Title - Sujet St-Hubert - Contrôles CVAC	
Solicitation No. - N° de l'invitation 9F030-131082/A	Amendment No. - N° modif. 003
Client Reference No. - N° de référence du client 9F030-13-1082	Date 2014-05-12
GETS Reference No. - N° de référence de SEAG PW-\$MTC-480-12695	
File No. - N° de dossier MTC-3-36449 (480)	CCC No./N° CCC - FMS No./N° VME
Solicitation Closes - L'invitation prend fin at - à 02:00 PM on - le 2014-05-20	
F.O.B. - F.A.B. Plant-Usine: <input type="checkbox"/> Destination: <input checked="" type="checkbox"/> Other-Autre: <input type="checkbox"/>	
Address Enquiries to: - Adresser toutes questions à: Belisle, France	Buyer Id - Id de l'acheteur mtc480
Telephone No. - N° de téléphone (514) 496-3881 ()	FAX No. - N° de FAX (514) 496-3822
Destination - of Goods, Services, and Construction: Destination - des biens, services et construction:

Date : Le 9 mai 2014	Addenda : A-M-02
À : Agence spatiale canadienne 6767, rue de l'Aéroport Saint-Hubert (Québec) J3Y 8Y9	Projet : ASC Centre spatial John H. Chapman Modernisation des contrôles CVCA
	N° de projet ASC : A13-3.4.2 N° de projet REC : 11-004-E
Att. : Mme Josée Brassard, agente de projet	Propriétaire : Agence spatiale canadie

Annexe E1

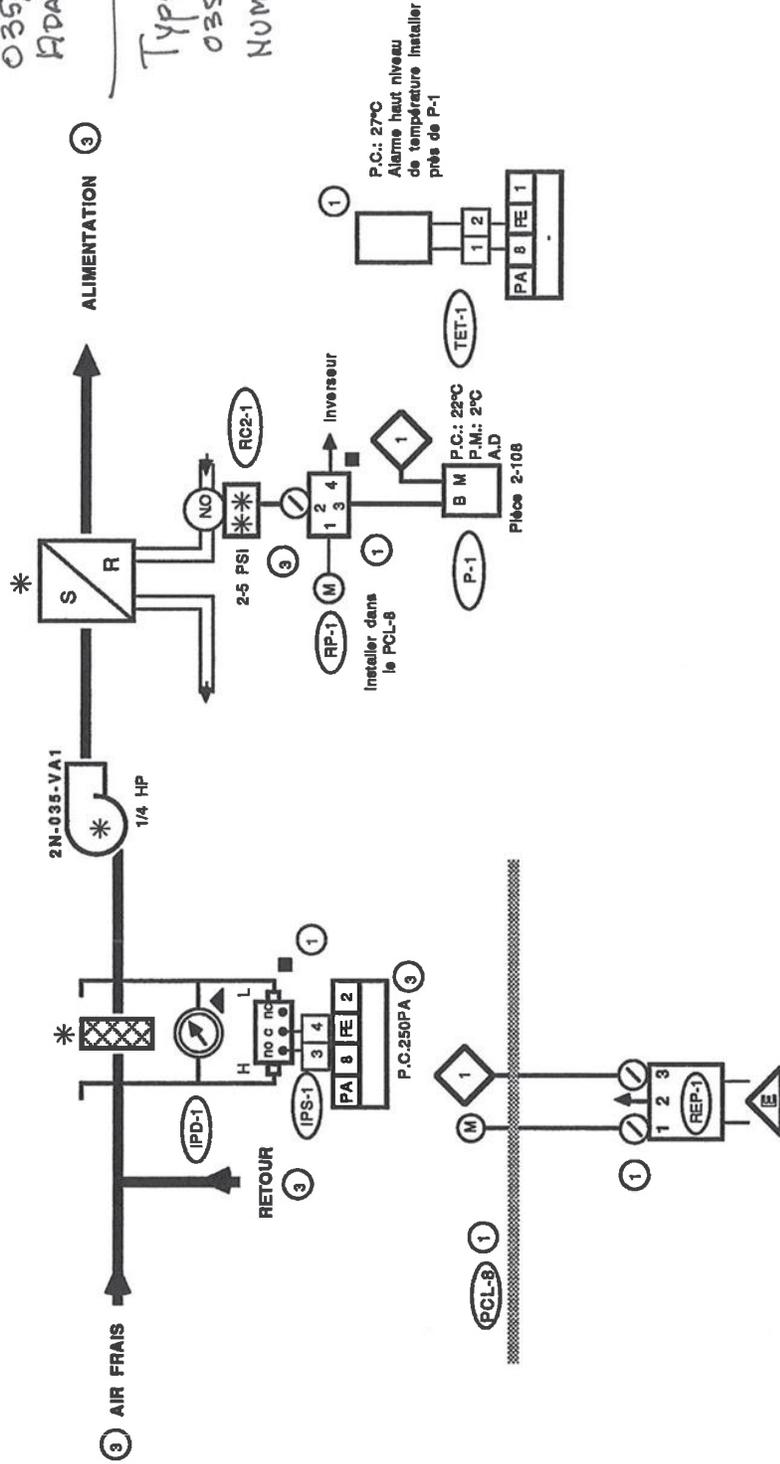
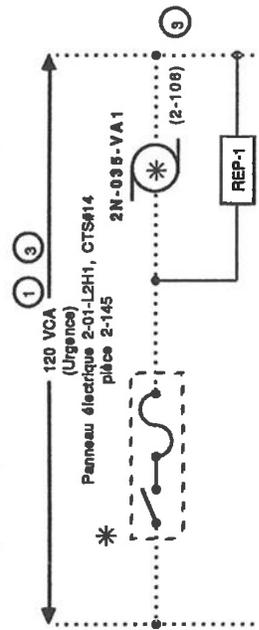
- ❖ Au paragraphe .2 :
 - ❖ Installer des contrôleurs BacNet/MSTP pour 31 (au lieu de 42), systèmes de types C1, C2, C3, D, E1, E2 et E3;
 - ❖ Noter que les schémas et séquences sont les mêmes pour les systèmes 51 à 57, 61 et 64 et de type C3. Les annexes E1, E2, E3 et E4 sont révisées ainsi que l'annexe C3 pour le système 51. Voir pièces jointes;

- ❖ Note that schematic diagrams and operating sequences are the same for systems 51 to 57, 61 and 64 of type C. The appendices E1, E2, E3 and E4 are revised and also appendix C3 for system 051. See attachments;

Annexe E4

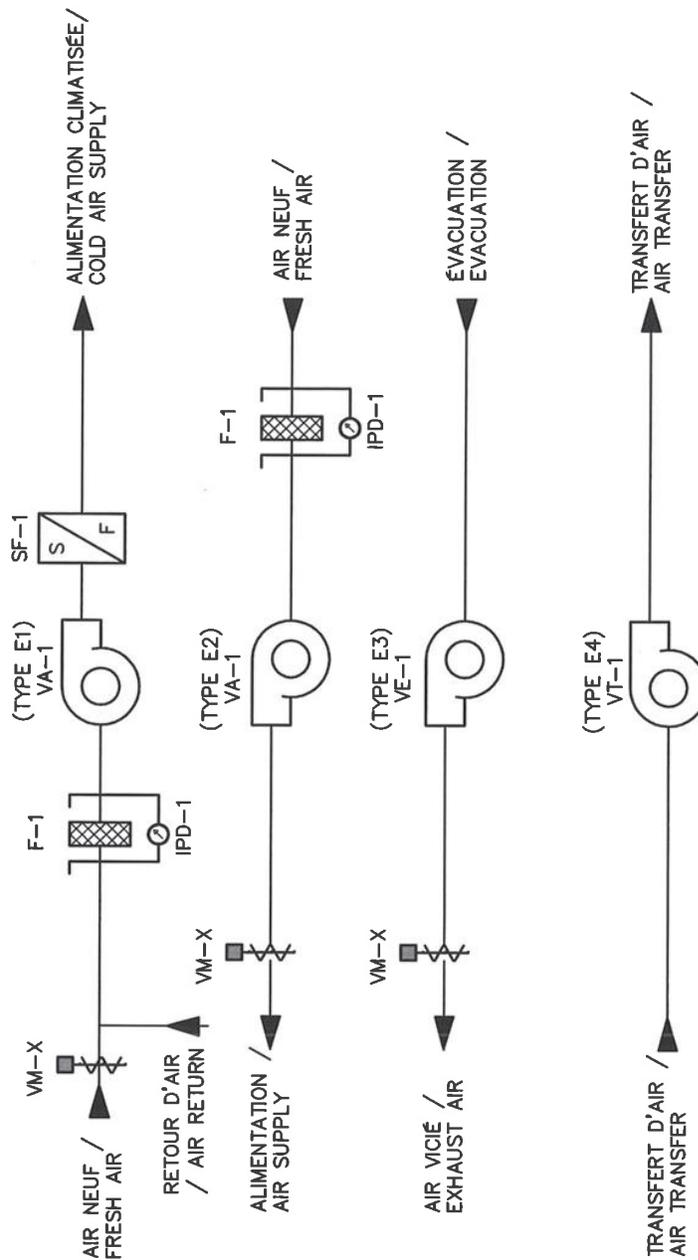
(systemes 62 et 75 : hors contrat)

(systems 62 and 75: out of contract)

Système 2S-051 (Salle satellite de téléphonie)

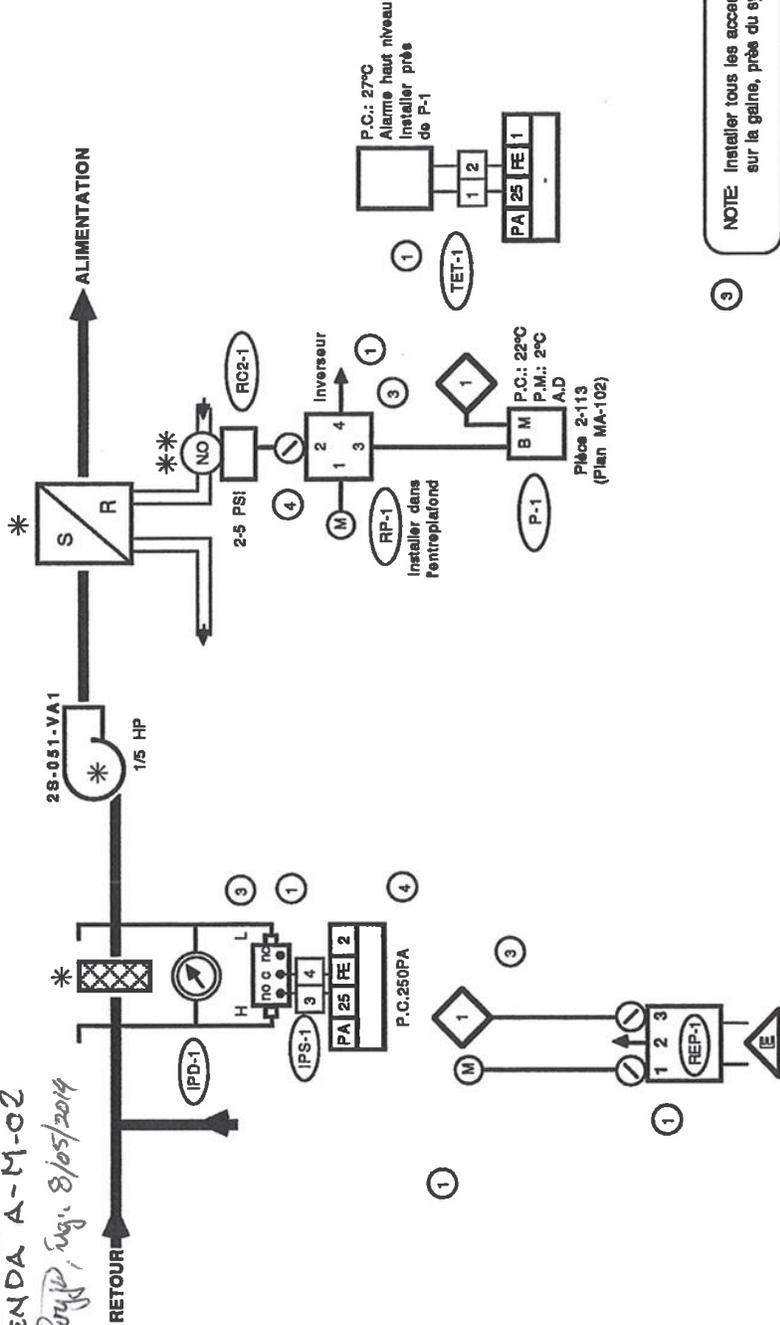
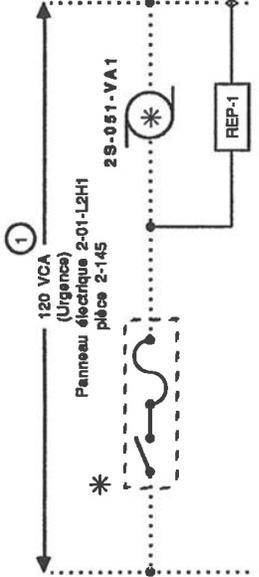
*IDEM POUR /
IDEM FOR :
SYST. # 52, 53, 54, 55, 56, 57,
61 & 64.*
